设计修改通知便函

三明市海西综合商贸城
工程建设项目二期

J2018-16

建设单位:					
三明市城市建设投资集团有限公司					
审 定	曾 杰				
项目负责	黄劲峰				
专业负责	黄劲峰				
审 核	黄劲峰				
校 对	陈玉玲				
设 计	陈 强				
制 图	陈 强				
图 名:					
一层平面图 (变更前)					
工程编号	J2018-16-6				
图 别	附图				
图 号	1/2				
日 期	2021.04

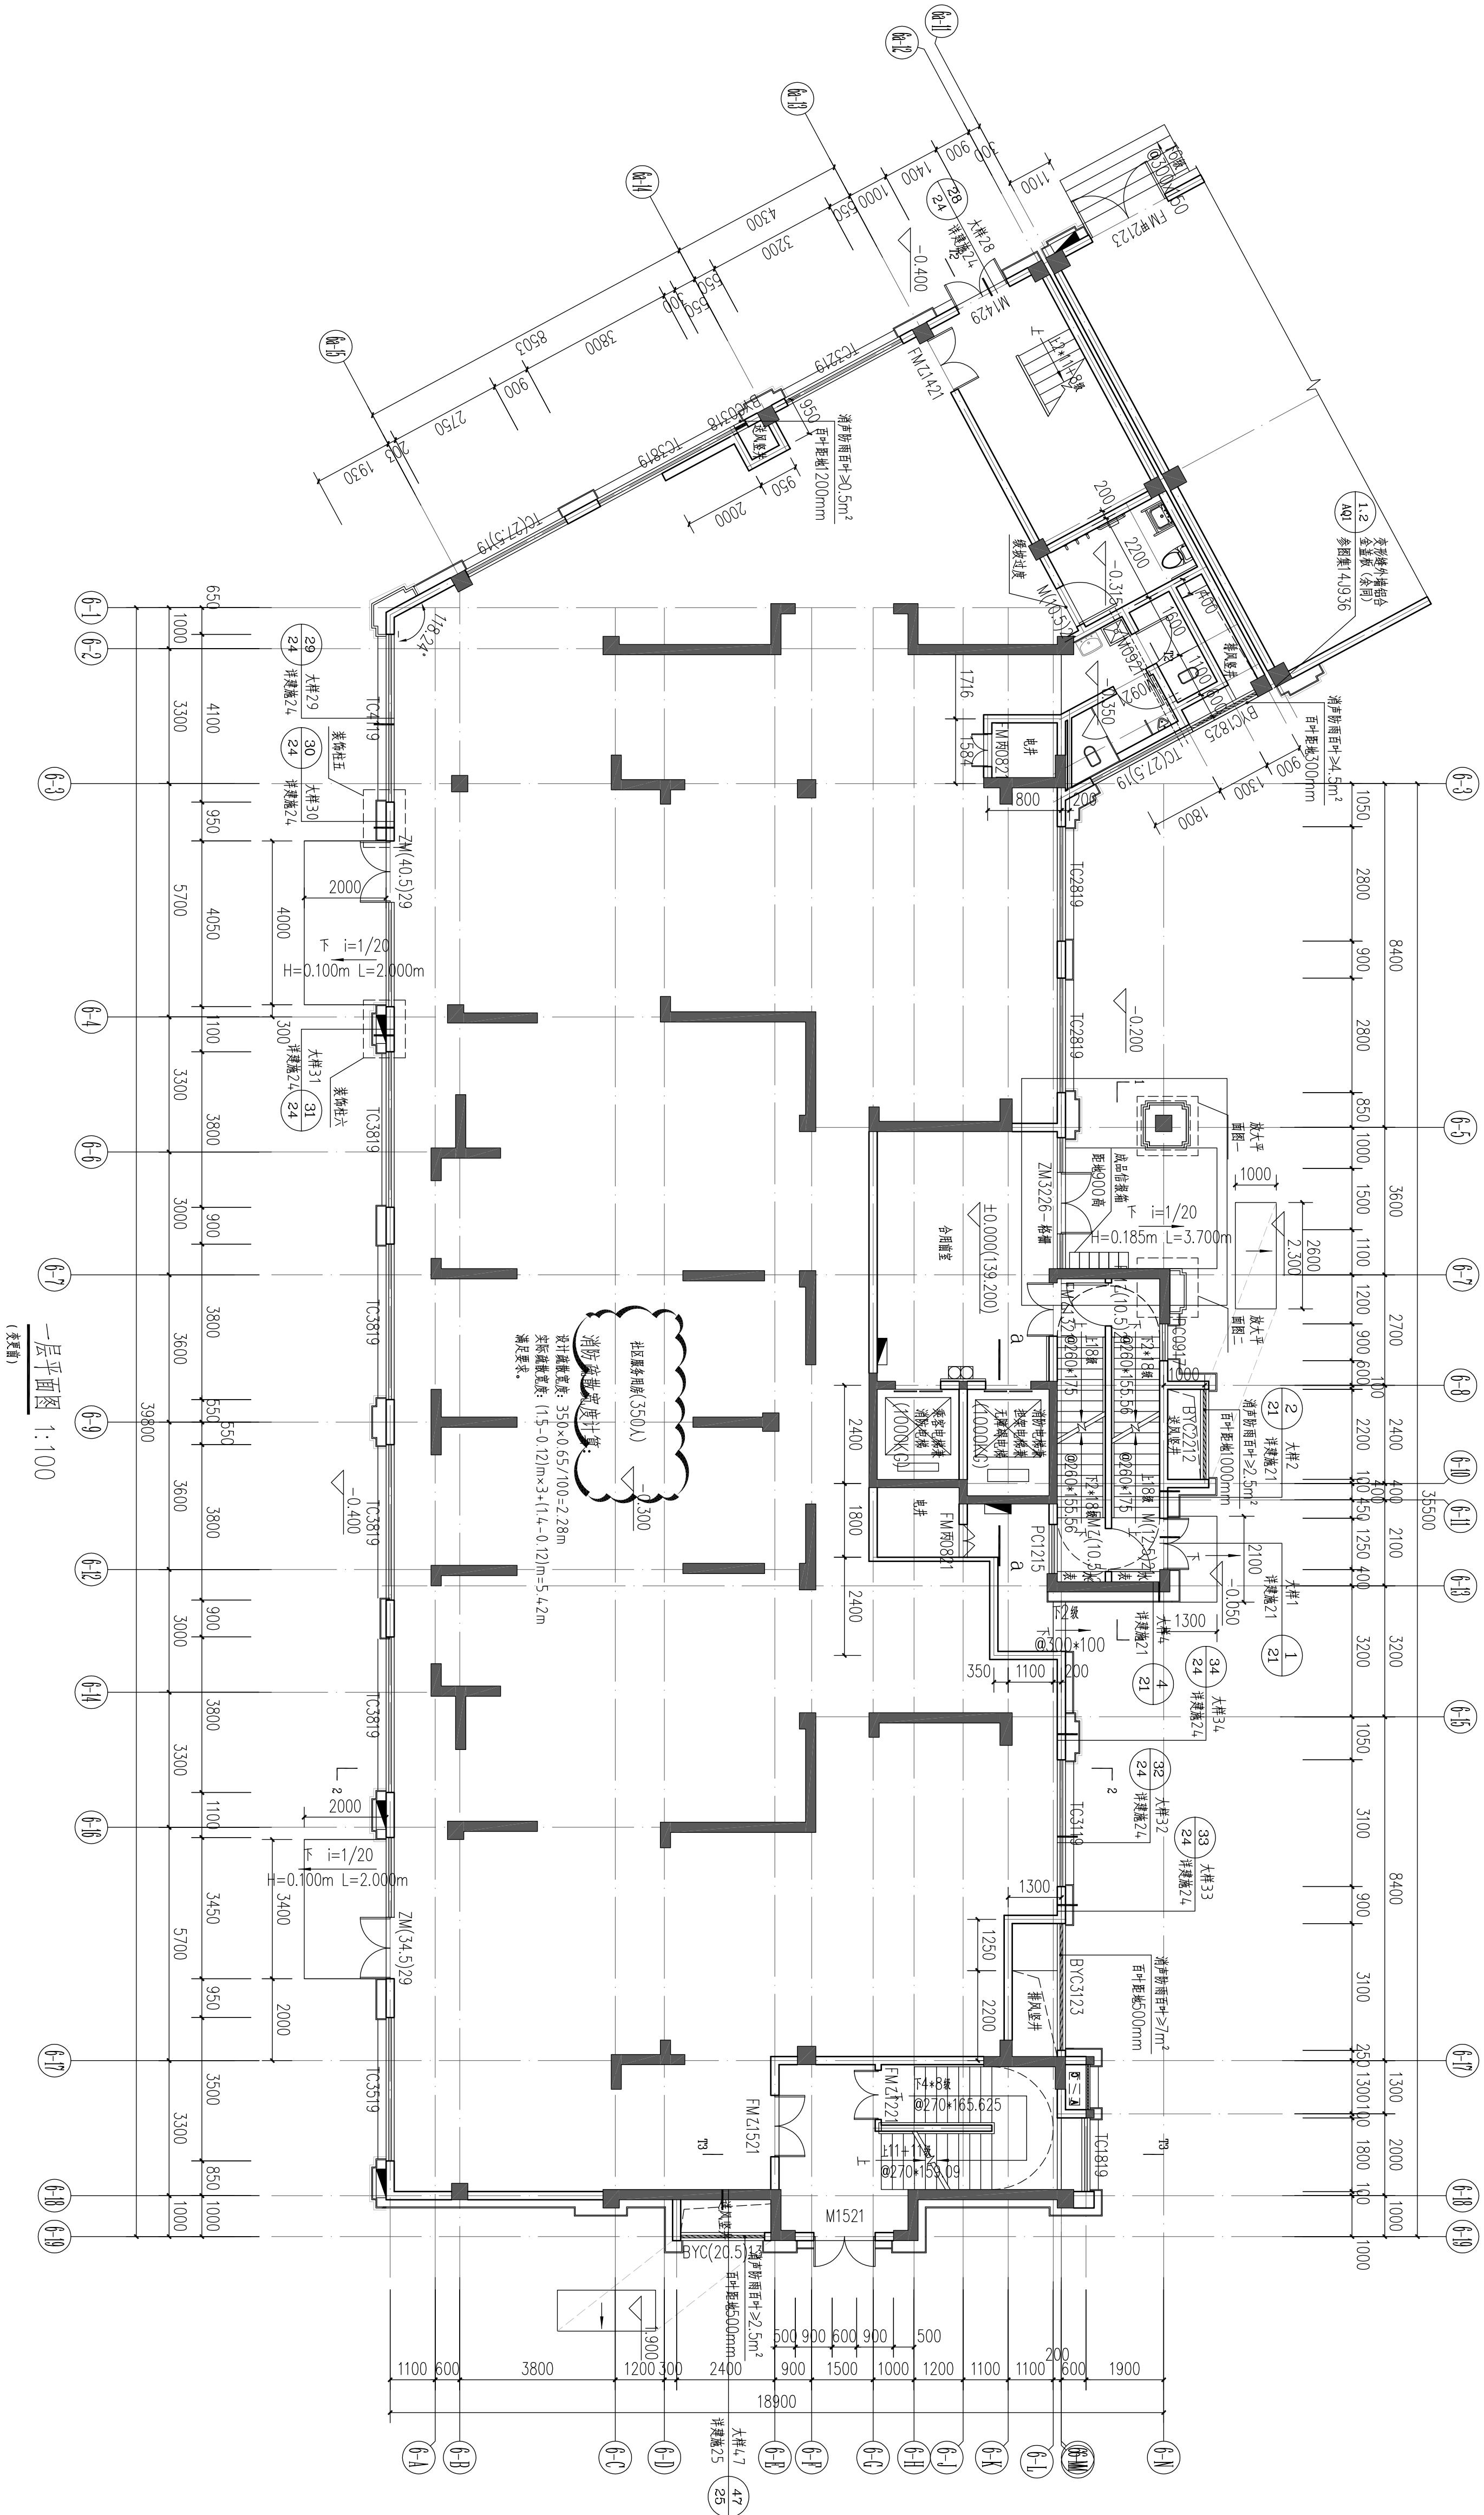
建设单位	三明市城市建设投资集团有限公司			主送单位	建设单位						
工程名称	三明市海西综合商贸城工程建设项目一期(6#楼)			抄送单位	质检 监理 施工单位						
工程编号	J2018-16-6			发文日期	2021年02月						
更改理由	1. 原设计图纸错、漏、碰、缺的更正。 2. 原设计计算的更正。 3. 原构造设计的改进或完善。 4. 其它工种设计人员要求配合更改。 5. 地质条件与原资料有出入造成的修改。 √ 6. 建设单位要求更改。 7. 施工单位要求更改。 8. 施工条件变化。 9. 施工图审查意见。										
变更内容	6#楼一层平面图进行如下变更： 6#楼一层6a-14轴至6-19轴交6-A轴至6-M轴社区服务用房更改为物业管理用房，6a-13轴至6a-14轴交6-3轴仍为社区服务用房，变更设计详附图01，附图02所示。 (以下空白)										
福建东南设计集团有限公司		审 定	曾 杰		项目负责	黄劲峰		设 计	陈 强		建 筑
		审 核	黄劲峰		专业负责			校 对	陈玉玲		01

一层平面图

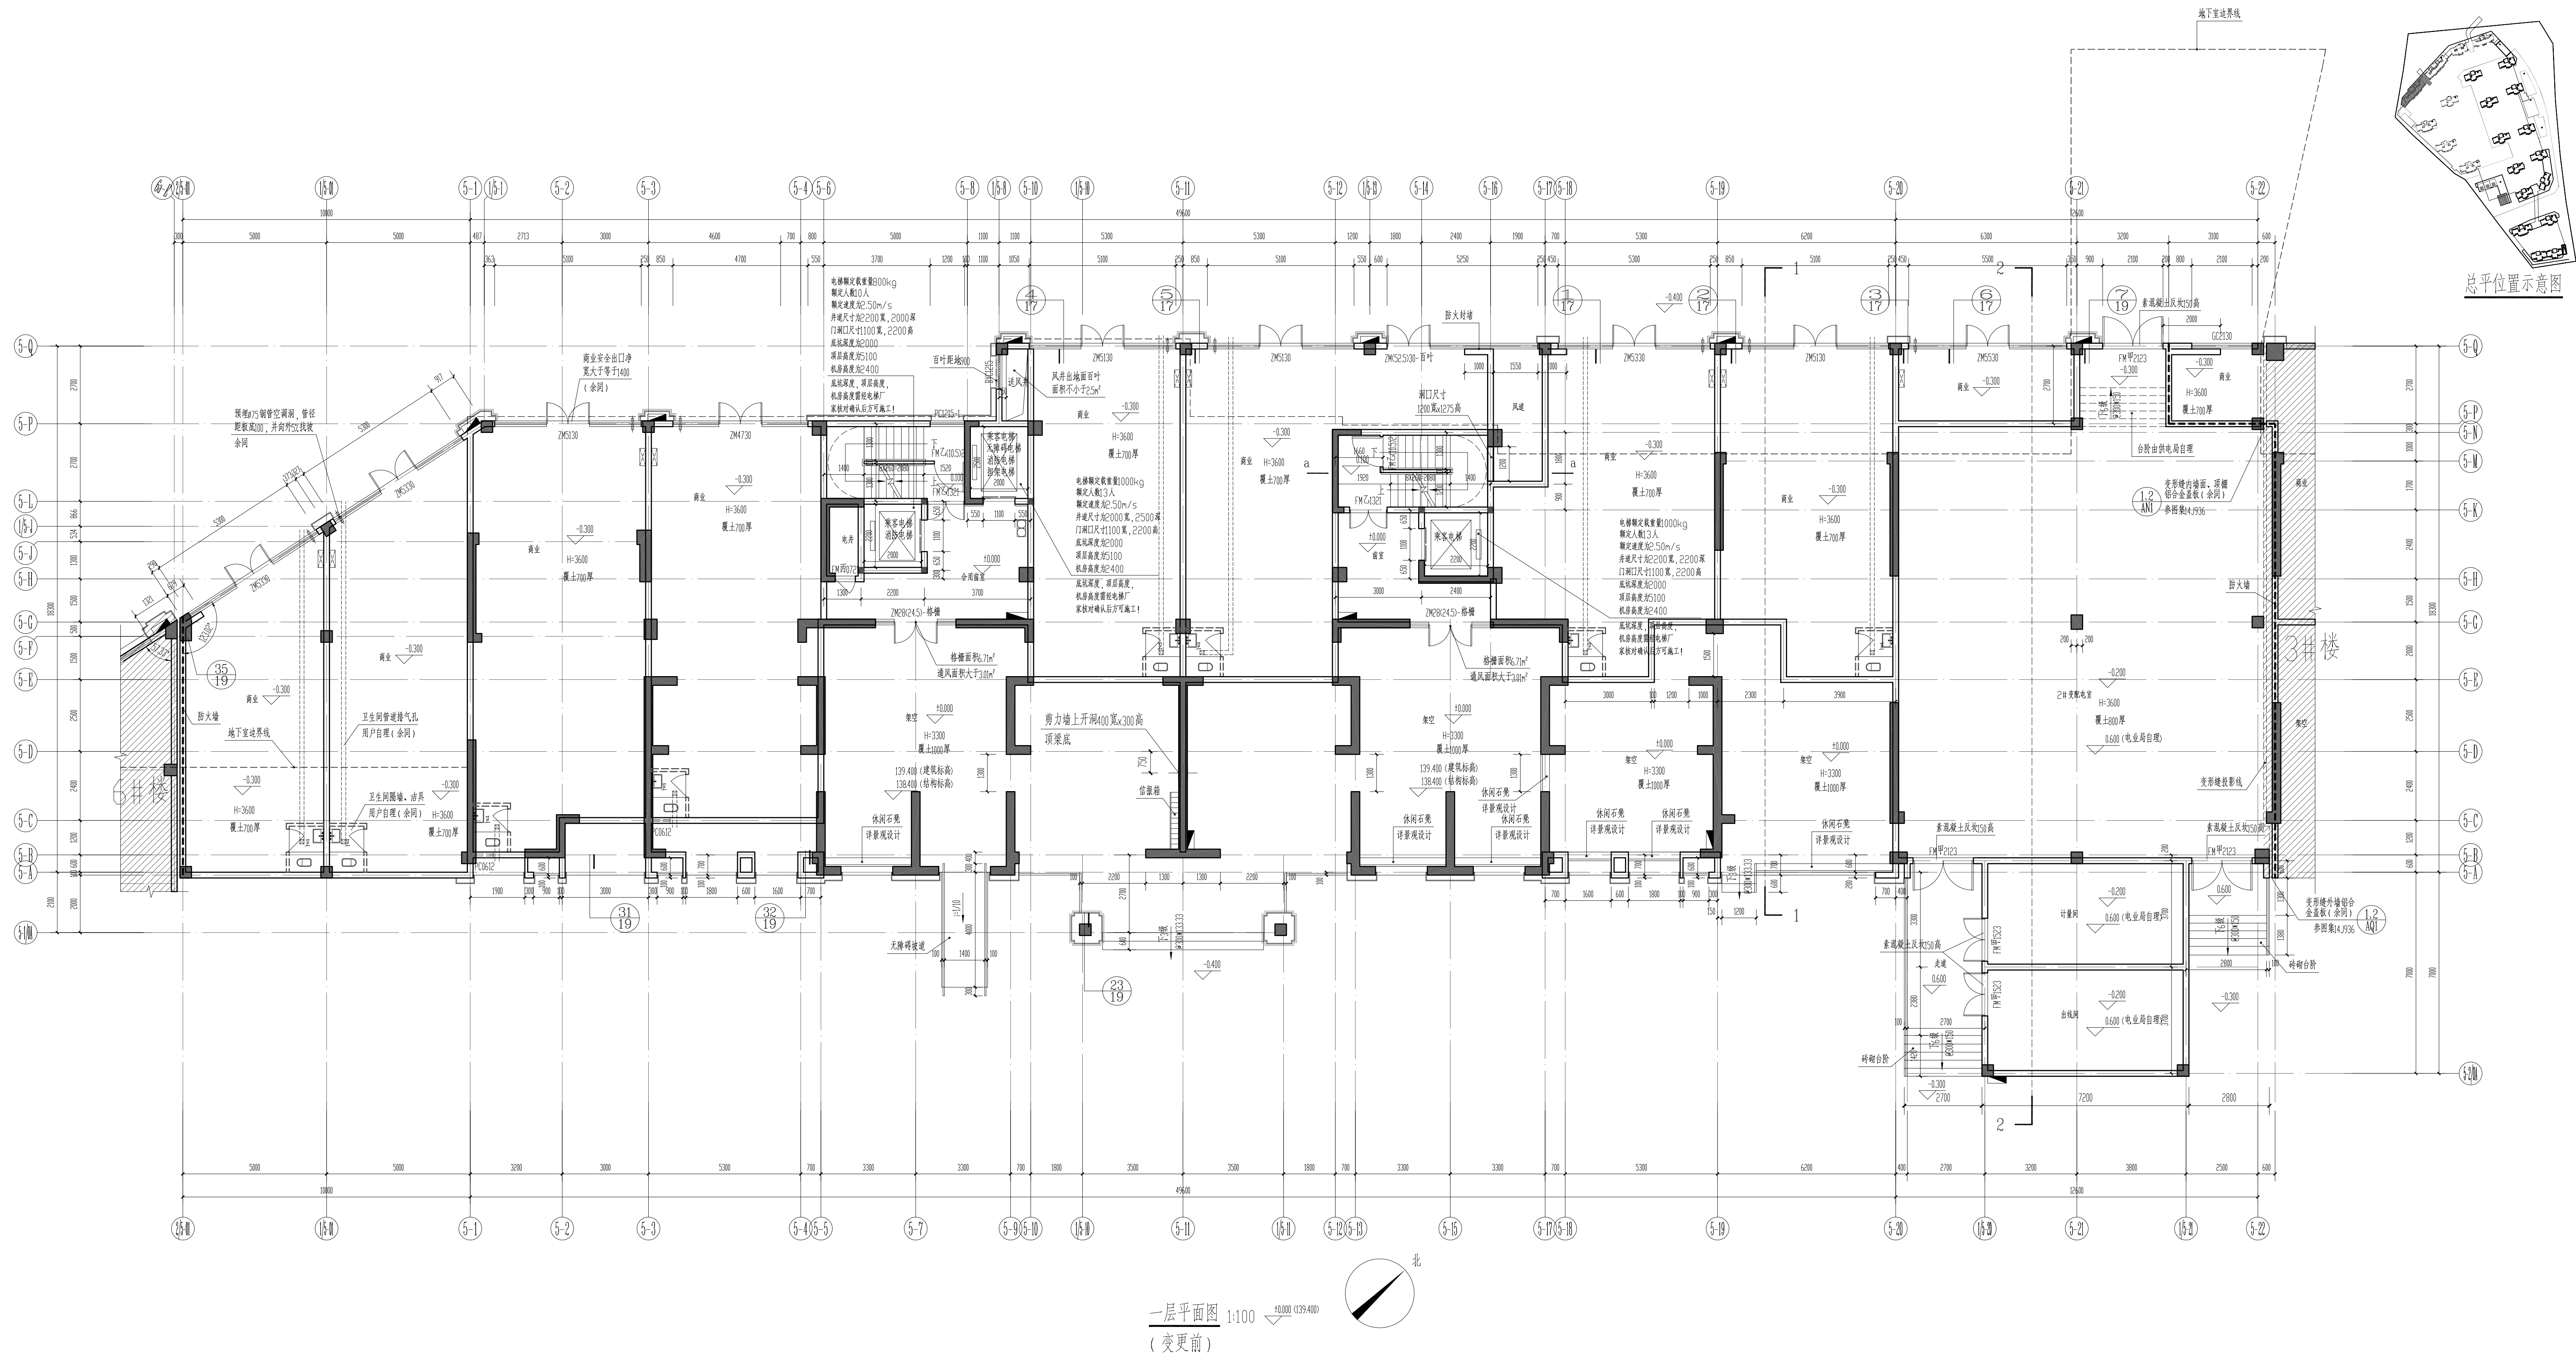
建设单位	三明市城市建设投资集团有限公司			主送单位	建设单位					
工程名称	三明市海西综合商贸城工程建设项目一期(5#楼)			抄送单位	质检 监理 施工单位					
工程编号	J2018-16-5			发文日期	2021年02月					
更改理由	1. 原设计图纸错、漏、碰、缺的更正。 2. 原设计计算的更正。 3. 原构造设计的改进或完善。 4. 其它工种设计人员要求配合更改。 5. 地质条件与原资料有出入造成的修改。 √ 6. 建设单位要求更改。 7. 施工单位要求更改。 8. 施工条件变化。 9. 施工图审查意见。									
变更内容	5#楼一层平面图进行如下变更: 2/5-01轴至1/5-01轴商业变更为社区用房; 1/5-01轴至5-1轴商业变更为社区用房; 5-1轴至5-3轴商业变更为社区用房; 5-3轴至5-6轴商业变更为社区用房; 5-10轴至5-11轴商业变更为社区用房; 5-11轴至5-12轴商业变更为社区用房; 5-16轴至5-19轴商业变更为社区用房; 5-19轴至5-20轴商业变更为社区用房。 变更设计详附图01, 附图02所示。									
福建东南设计集团有限公司	审 定	曾杰		项目负责	黄劲峰		设 计	陈有贤		建 筑
	审 核	黄劲峰		专业负责	黄劲峰		校 对	雷照丽		01
